**Европейская экономическая комиссия****Комитет по внутреннему транспорту****Всемирный форум для согласования правил
в области транспортных средств****Рабочая группа по вопросам торможения
и ходовой части****Семьдесят шестая сессия**

Пункт 5 а) предварительной повестки дня

Тормозные системы мотоциклов – Правила № 78**Предложение по поправкам к Правилам № 78
(единообразные предписания, касающиеся
официального утверждения транспортных средств
категорий L₁, L₂, L₃, L₄ и L₅ в отношении торможения)****Представлено экспертом от Международной ассоциации
заводов – изготовителей мотоциклов***

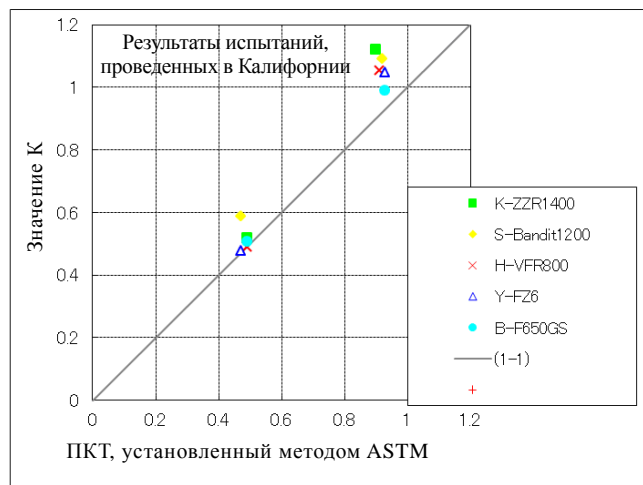
- c) В контексте обсуждения ГТП № 3 в Калифорнии было проведено сопоставительное испытание К-метода и метода ASTM. Результаты этого испытания приведены на графике ниже.

Значения ПКТ были рассчитаны К-методом для одной и той же испытательной трассы, и были сделаны следующие выводы:

- измеренные величины ПКТ в случае разных мотоциклов (шин) различаются;
- такую степень разброса следует считать допустимой.

Было установлено, что даже на одной и той же испытательной трассе значения ПКТ для каждого мотоцикла различаются. Была отмечена целесообразность измерения ПКТ испытательной трассы с использованием одного и того же мотоцикла для поддержания одинаковых условий испытания трассы на определение ПКТ.

Предложение Италии включает условие, в соответствии с которым при выборе мотоцикла следует подтверждать степень корреляции К-метода и метода ASTM применительно к этому мотоциклу. МАЗМ считает, что мотоцикл со степенью корреляции, которая аналогична той, которая была выявлена в ходе испытаний в Калифорнии, может использоваться в качестве репрезентативного транспортного средства для измерения ПКТ трассы.

Примечание 1: При проведении испытания для измерения ПКТ методом b) может допускаться использование репрезентативного транспортного средства, если для него был установлен тот же номинальный ПКТ при наиболь-

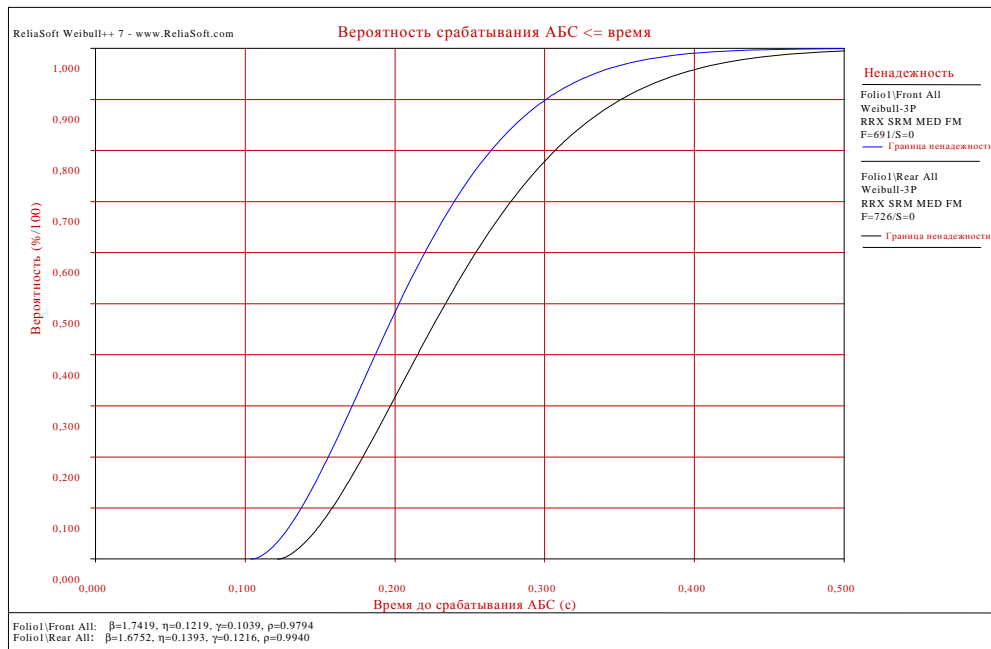
В ходе проведения испытаний было отмечено, что в результате приложения тормозного усилия, указанного в пункте 4.9.5.1, значительное число испытаний может иметь неудовлетворительный исход. На нижеприведенном графике видно, что при нижнем граничном значении, составляющем 0,2 секунды, доля отрицательных результатов составляет 30–50%.

При снижении нижнего предела до 0,1 секунды доля испытаний с отрицательным результатом уменьшается практически до нуля. Допущение снижения нижнего предела ведет к ужесточению правил из-за охвата большего диапазона интенсивности применения тормозов и к исключению ограничительных условий проведения испытаний.

Тормозное усилие должно прилагаться в течение **0,1–0,5** секунды."
